工程指示 / 要求簡箋(E.I.)

工程指示編號：EI / 1870

工程編號：J837 平台

工程項目：廠用玻璃 BM 和加工圖(天窗位置)

名稱	玻璃加工圖	制圖	黃漢卿	2020.2.25	修改	A	
材料		復核			日期	5.26	
顏色		批准			圖號	J837-SK-GL6

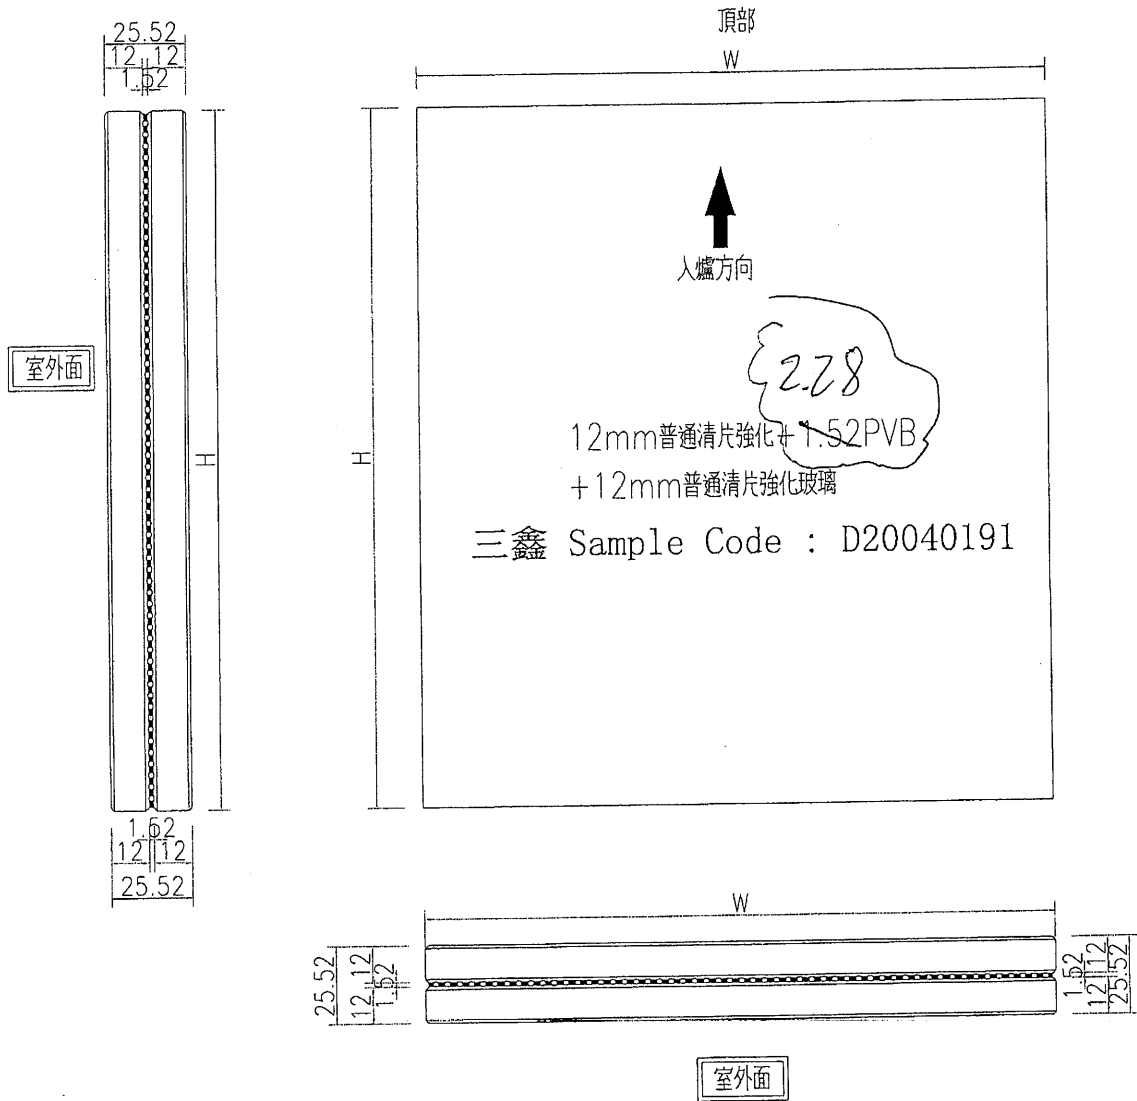
修改 BM 和圖

玻璃编号	宽度W	高度H	数量
J837-SK-B01	2417	4624.5	4
J837-SK-B02	2201	4624.5	1
J837-SK-B03	2246	4624.5	1
J837-SK-B05	541	4624.5	1
